CONCOURS POUR L'ÉDIFICATION D'UN IMMEUBLE POUR L'ORGANISATION MONDIALE DE LA SANTÉ

RAPPORT DU JURY

1^{er} prix, projet n° 014, M. le professeur Jean Tschumi, Lausanne.

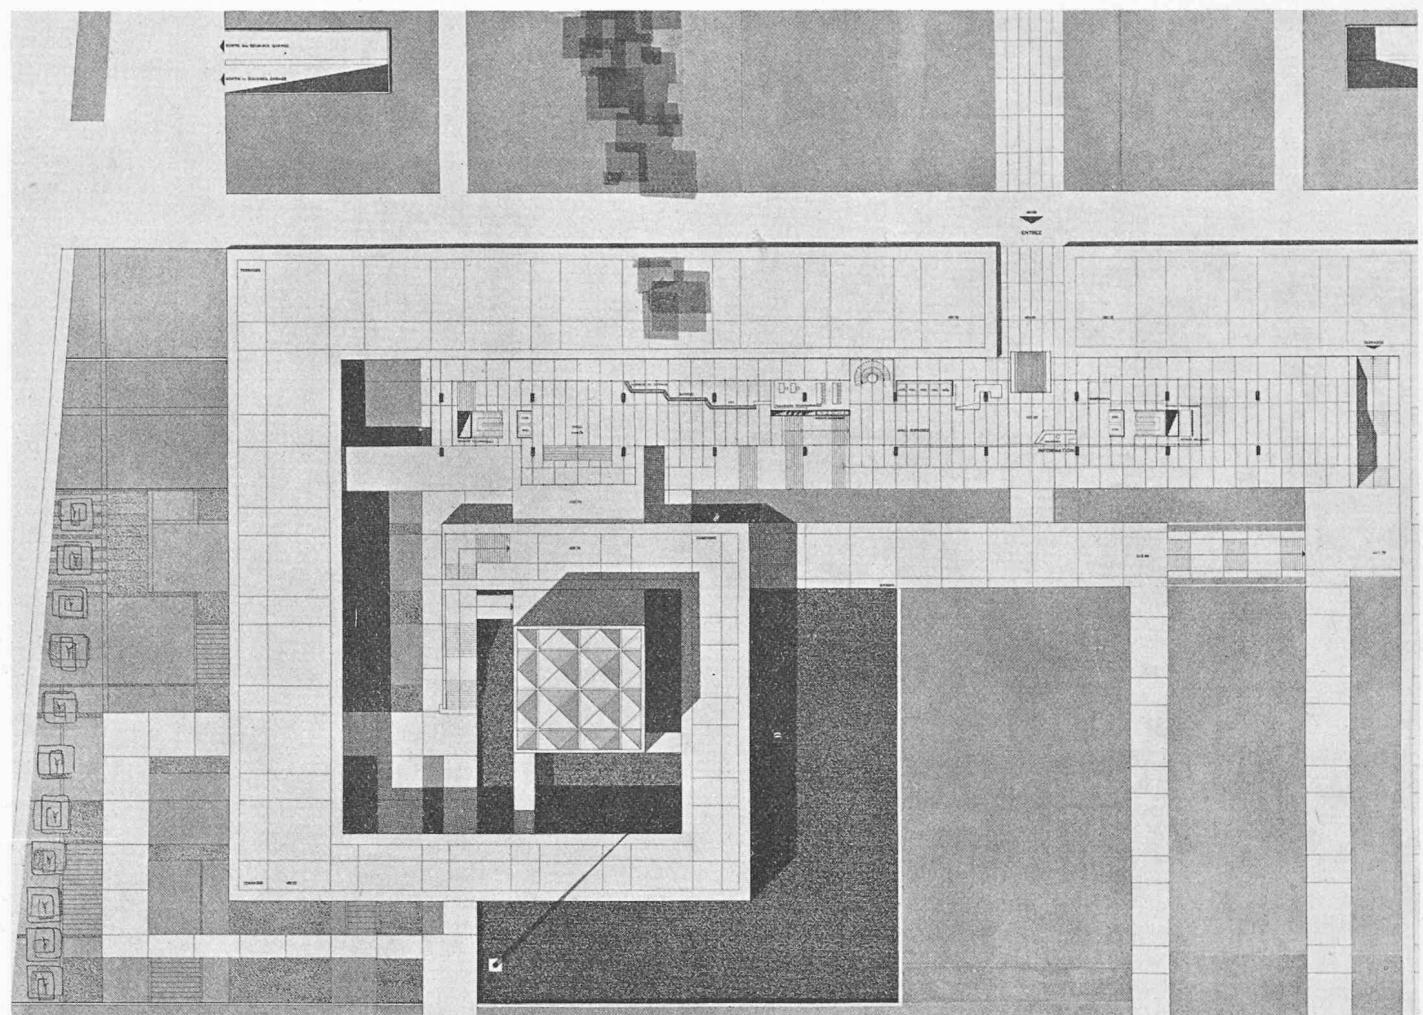
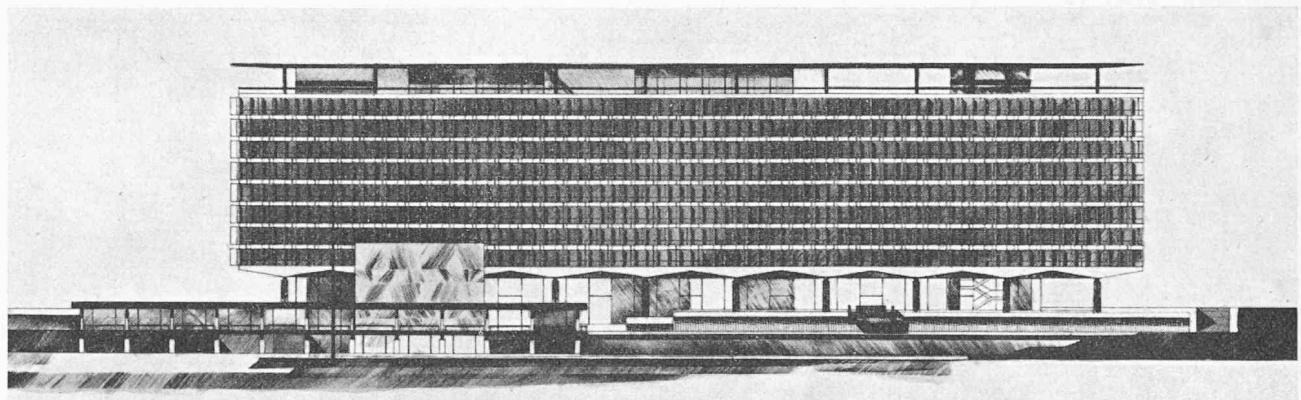
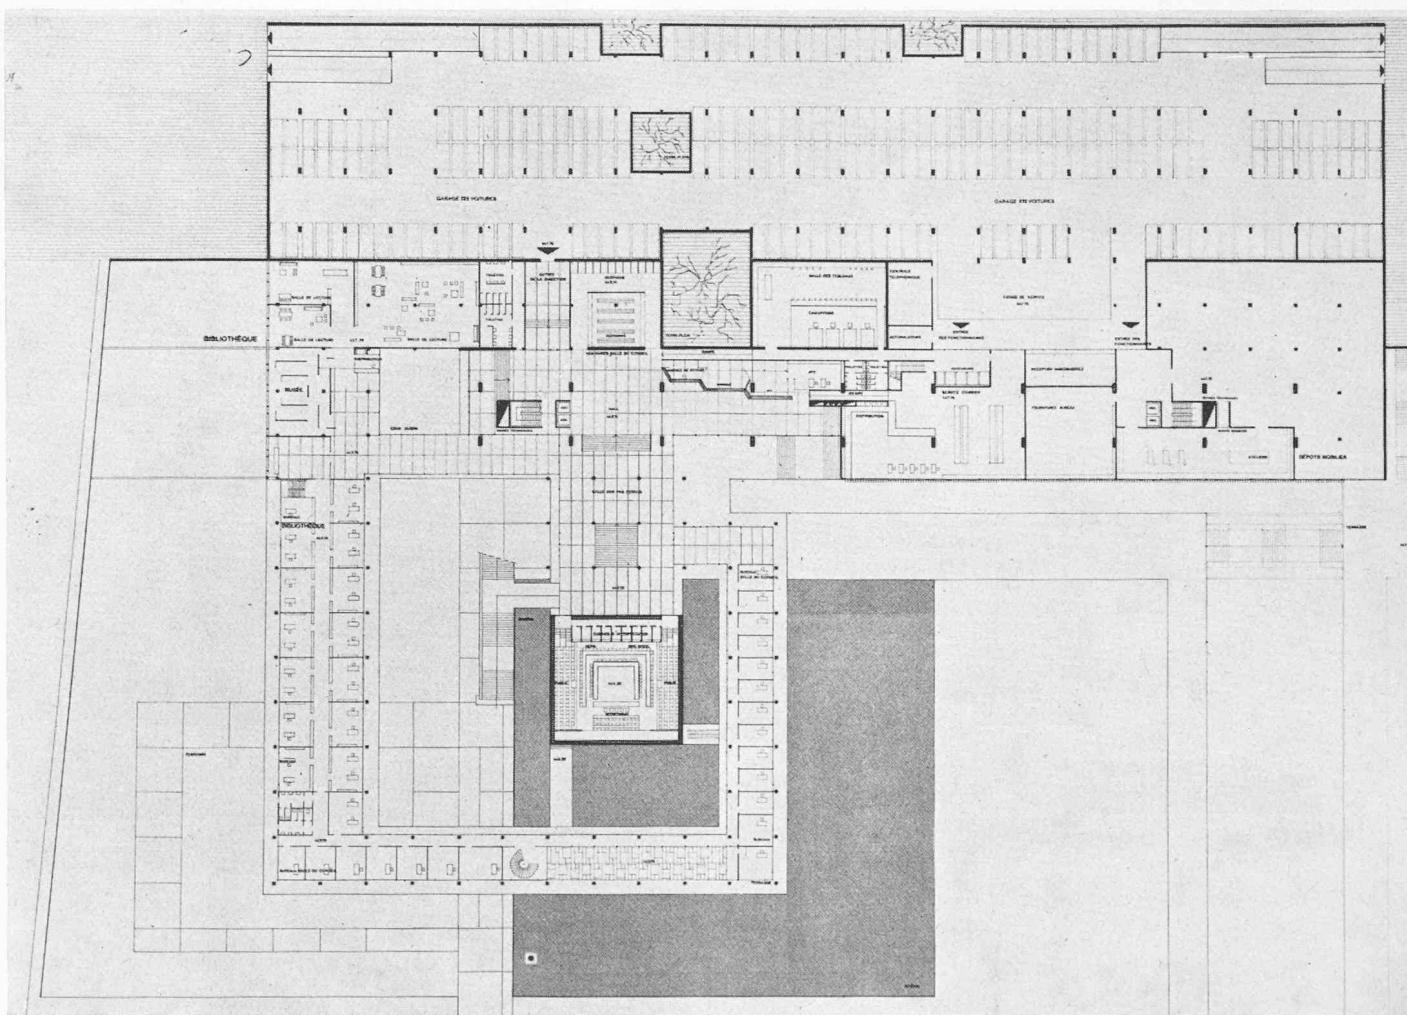
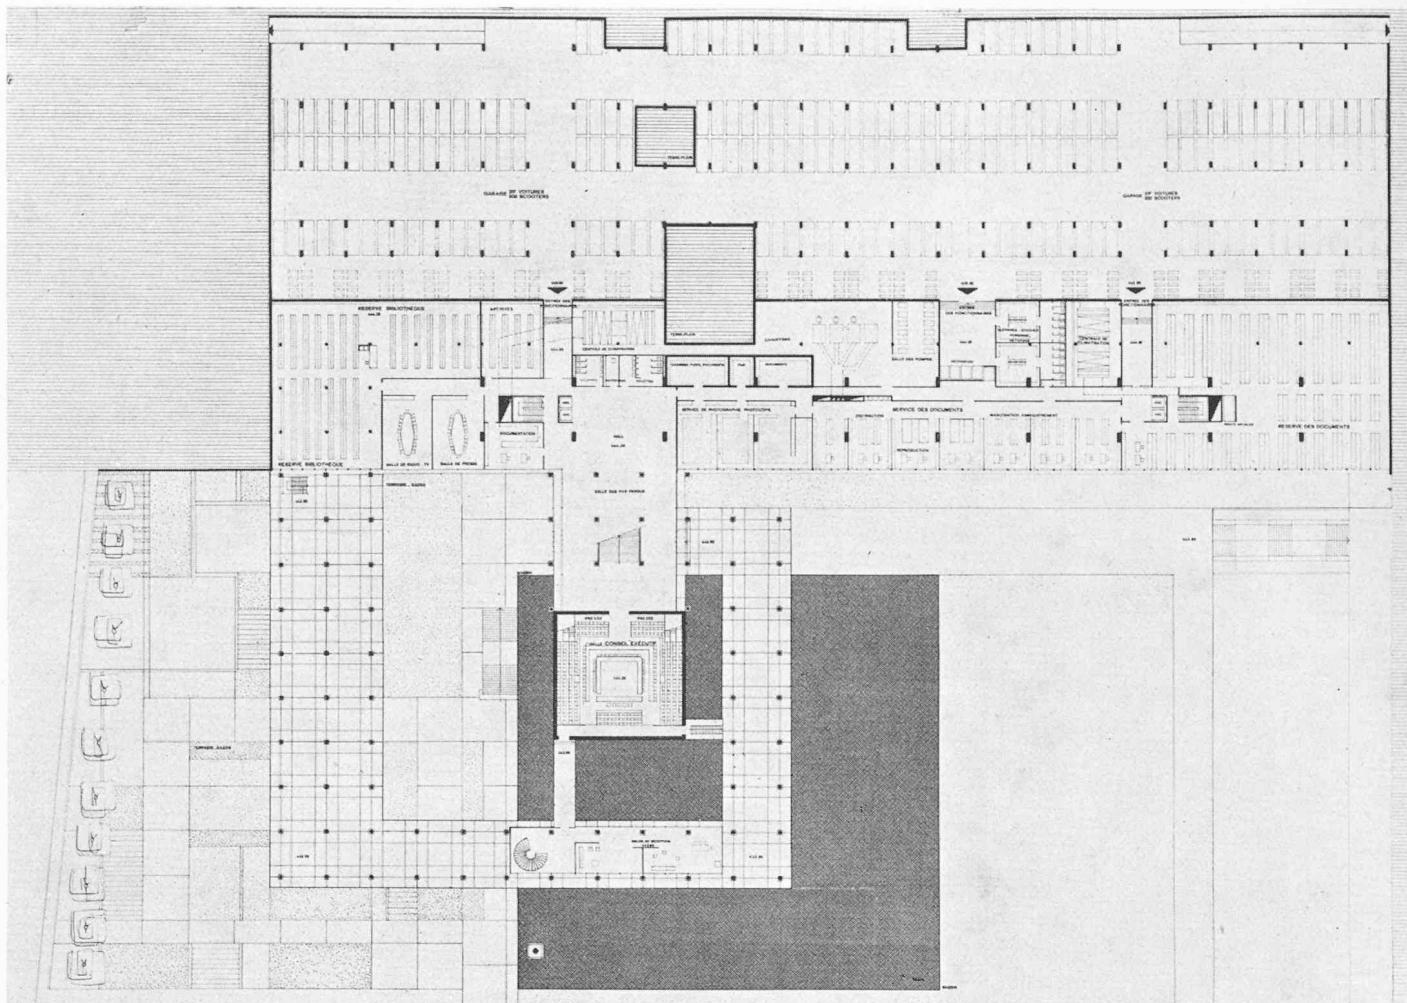
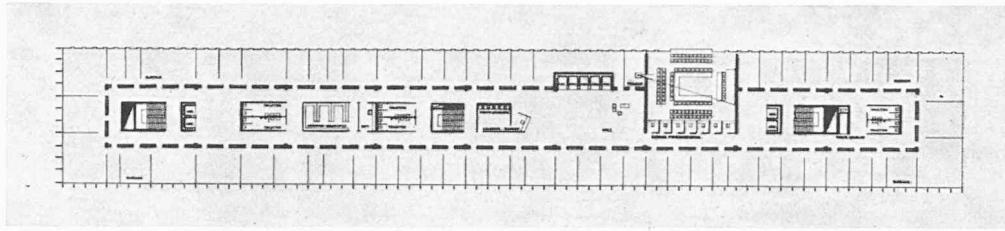
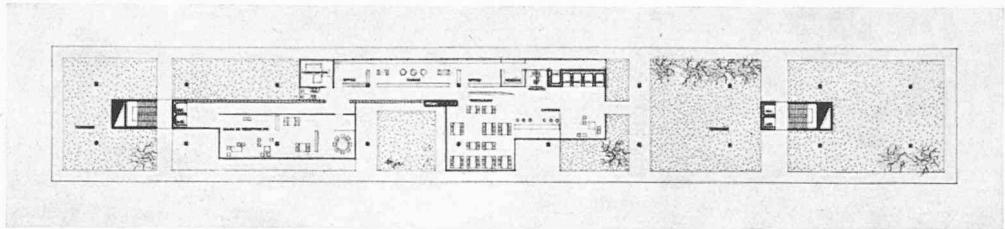
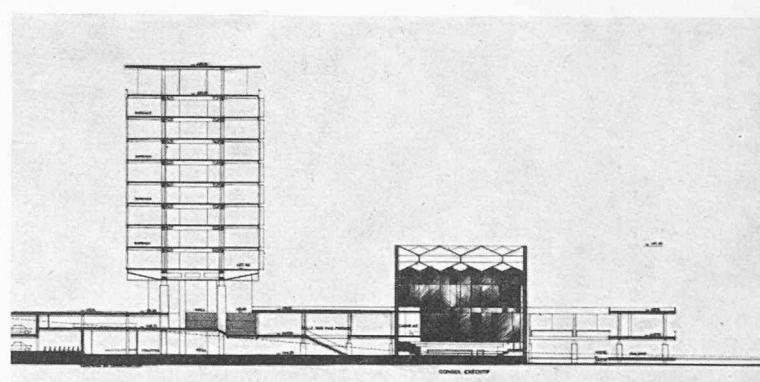
En invitant le Directeur général à confier l'exécution de l'œuvre à l'auteur du projet n° 14, le jury recommande cependant que certaines modifications soient apportées à ce projet par son auteur. Le jury suggère notamment :

- a) que la hauteur totale du bâtiment du Secrétariat soit légèrement réduite, par réduction de la hauteur entre sols finis, compte tenu de la largeur avec laquelle ont été traitées les épaisseurs de planchers et les hauteurs sous plafond ;
- b) qu'il soit tenu compte, lors de l'étude définitive, du caractère d'instrument de travail, plus que monument « représentatif » de la salle du Conseil ;
- c) qu'il soit renoncé à certains aménagements du parc, afin de garder à celui-ci son actuel caractère naturel.

Projet n° 14, M. Tschumi

Bâtiment bien placé dans le terrain, parc dégagé au maximum, emplacement heureux de la circulation et du stationnement des voitures.

Bonnes et larges liaisons entre la salle du Conseil et le bâtiment principal.

Montage pratique de la bibliothèque.

Heureuse disposition centrale des points d'appui de l'ossature.

Aménagements trop importants de terrasses, d'escaliers extérieurs, etc.

Bonne étude des façades.

Solution la plus intéressante de l'extension : « achevé » dès la phase initiale, l'édifice ne serait nullement défiguré par l'adjonction, côté est, d'une aile perpendiculaire à cinq niveaux.

2^e prix, projet n^o 012, M. Eero Saarinen, Bloomfield Hills, Mich., U.S.A.

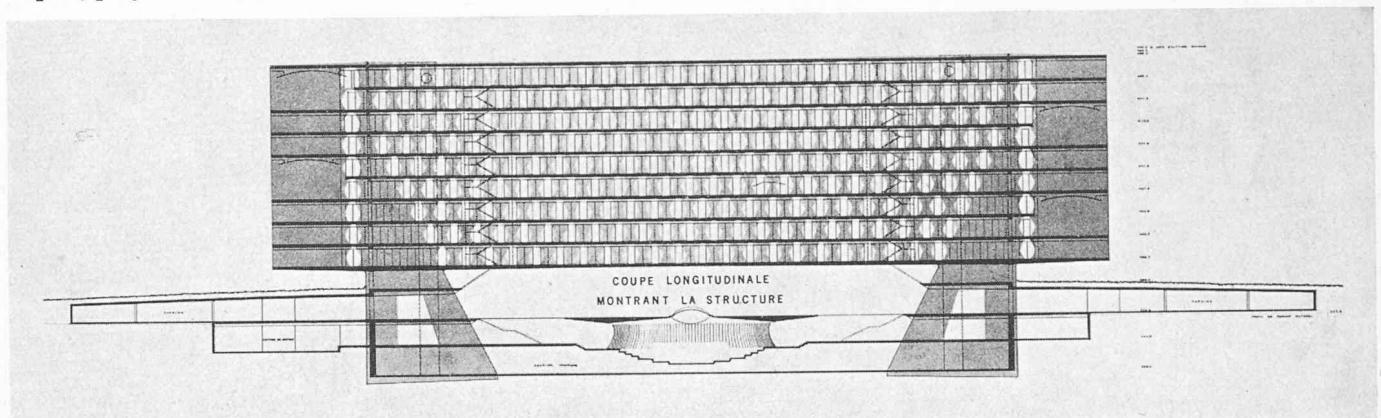
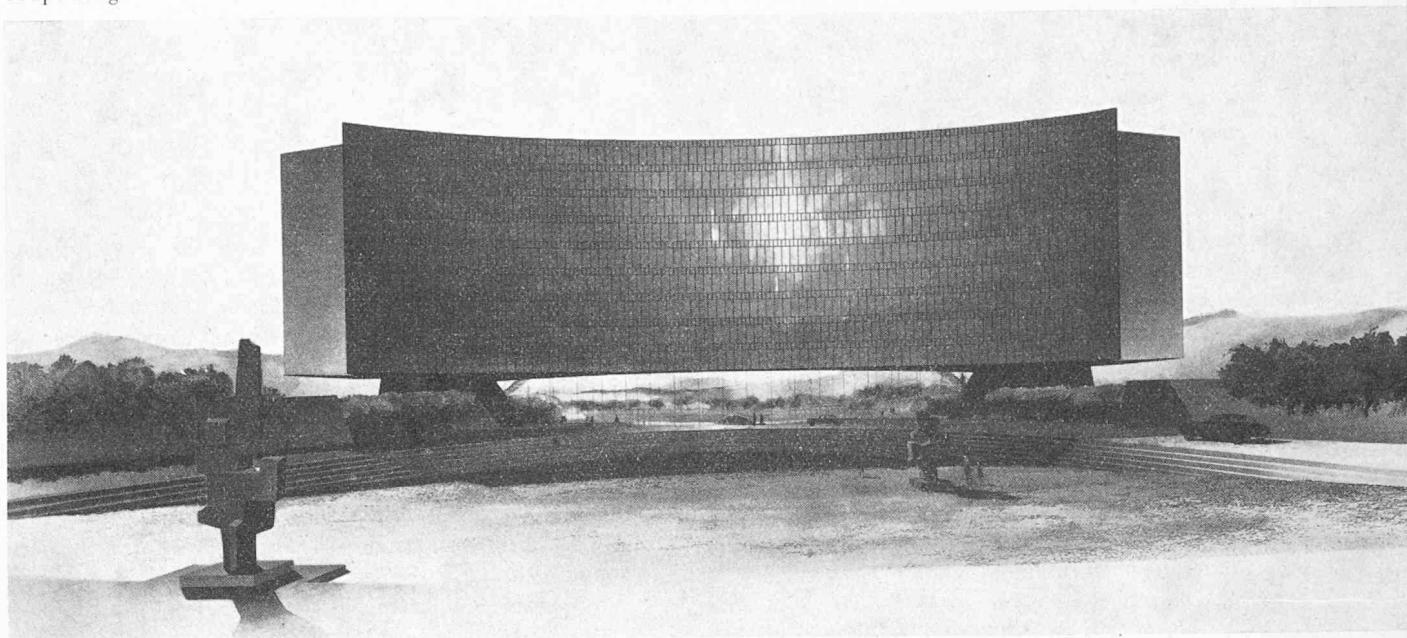
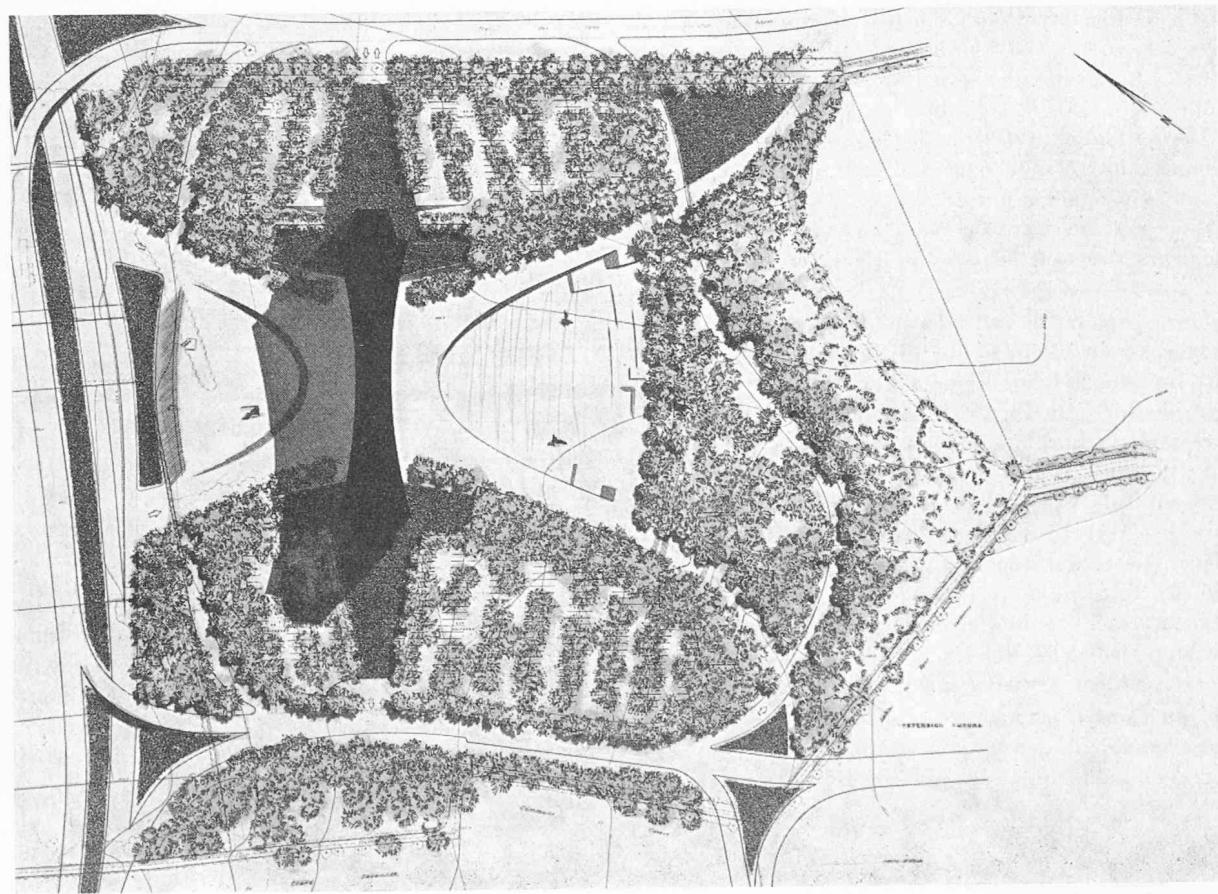
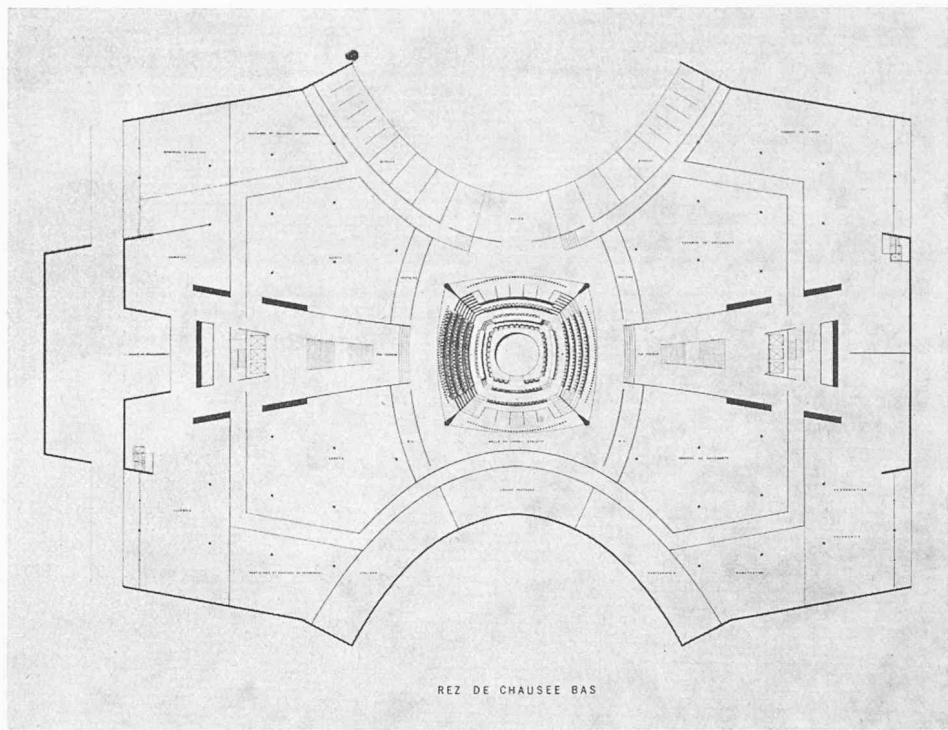
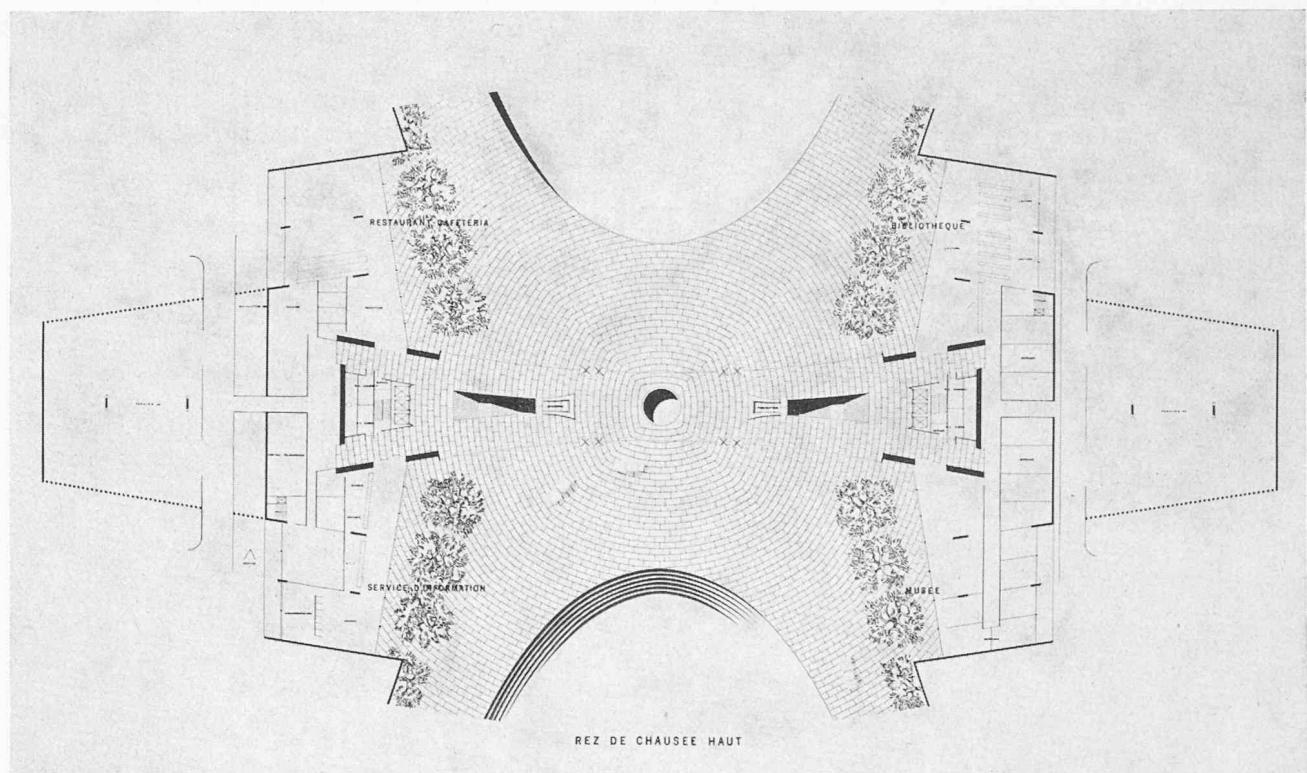
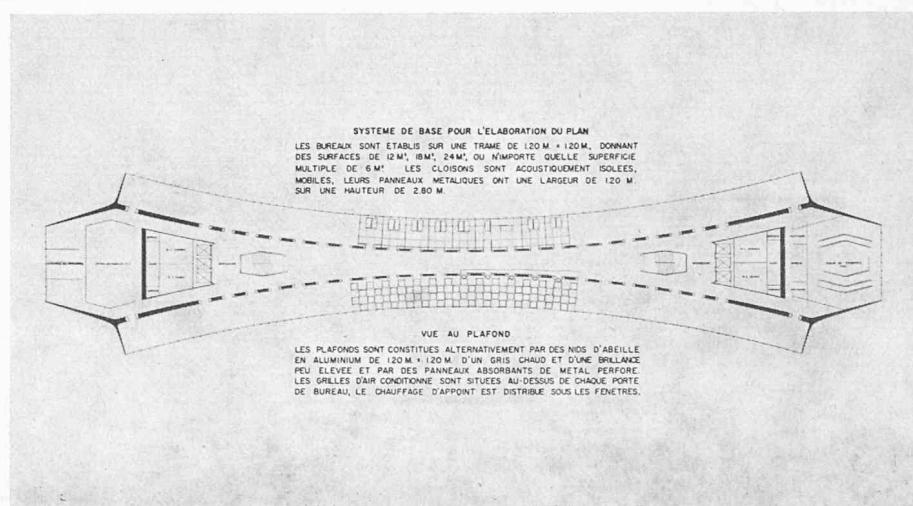
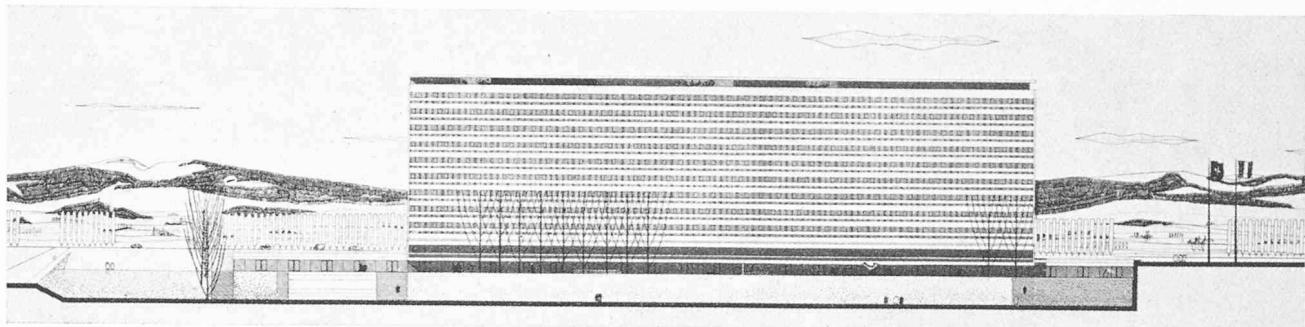
Projet n° 12, M. Saarinen

Inconvénient de la salle du Conseil enterrée et recevant la lumière naturelle en troisième jour.

Heureuse disposition centrale des points d'appui de l'ossature. L'audacieuse solution semble offrir une « flexibilité » complète. Celle-ci est limitée par la nécessité de « traverser » les poutres-échelle qui constituent les parois longitudinales.

La séduction de ce parti est contrebalancée par les mauvaises liaisons avec tous les autres services placés en sous-basement et en sous-sol.

Difficulté presque insurmontable de toute extension sinon sous forme de second bâtiment isolé qui détruirait tout le caractère du projet.
